Title-Sujet Enlèvement des matières dangereuses, démolition de l'hôtel et de la station-service et remise en état du site – Col Rogers Ouest, parc national des Glaciers		
Solicitation No. - No. de l'invitation 5P420-17-5464/B		Date: 14 février 2018
GETS Reference No. – No de reference de SEAG PW-18-00813590		Amendment No. - N° de la modif. 420.10
Solicitation Closes:		
at – á 02:00 PM	on – le 22 février 2018	Time Zone - Fuseau horaire MST - HNR
F.O.B. - F.A.B.		
Plant-Usine: <input type="checkbox"/>	Destination: <input checked="" type="checkbox"/>	Other-Autre: <input type="checkbox"/>
Address Inquiries to: - Adresser toute demande de renseignements à : Rebecca Chen		
Telephone No. - No de téléphone (403) 292-8509		Fax No. – No de FAX: 1-866-246-6893
Destination of Goods, Services, and Construction: Destinations des biens, services et construction:		
See Herein – Voir ici

Modification 03

La présente modification vise à diffuser des renseignements obtenus lors de la visite des lieux et de la téléconférence des soumissionnaires, et à apporter des changements au dossier d'appel d'offres.

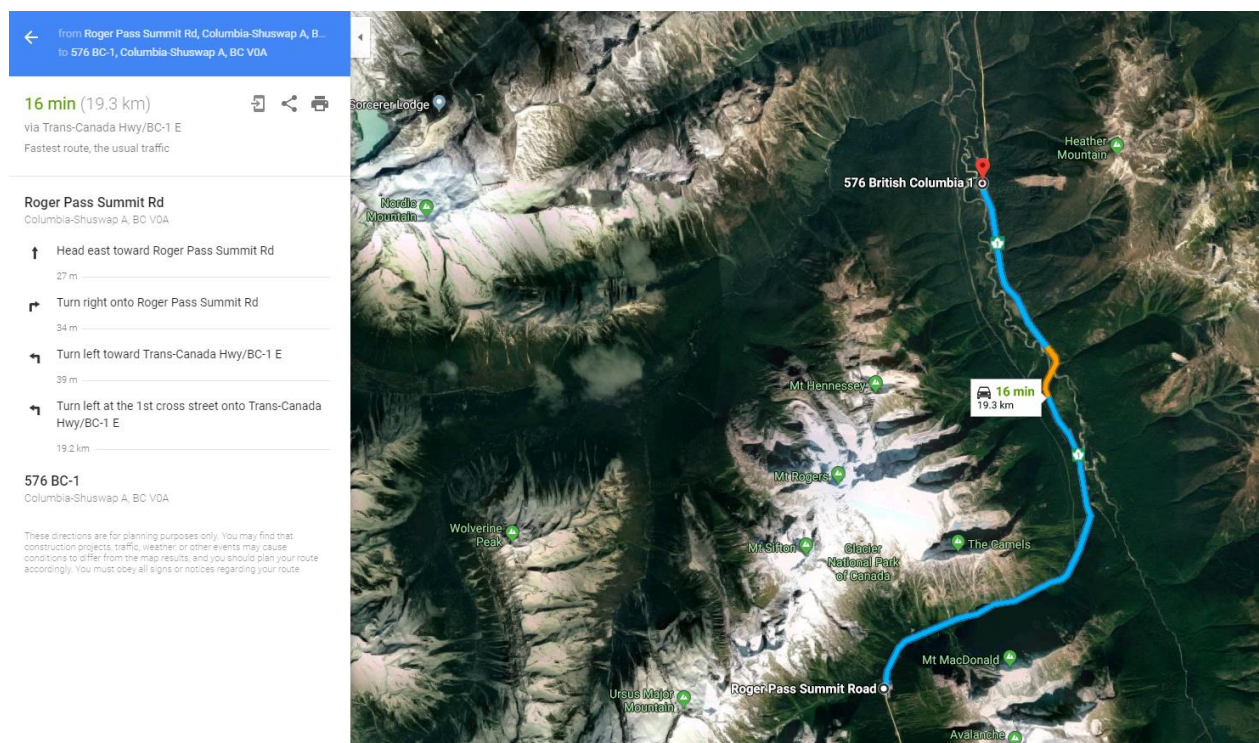
Q1 Pouvez-vous fournir une adresse ou un emplacement pour les matériaux du bassin de collecte des coulées de boue du poste d'entrée Est?

R1. Le bassin de collecte des coulées de boue du poste d'entrée Est n'a pas d'adresse civique précise, mais si vous placez une épingle dans Google Maps, elle se trouve près du km 576 de la route BC-1, Columbia-Shuswap A BC VOA. Il est situé à environ 20 km à l'est du sommet du col Rogers, le long de la route Transcanadienne, tel qu'illustré sur la carte ci-dessous.
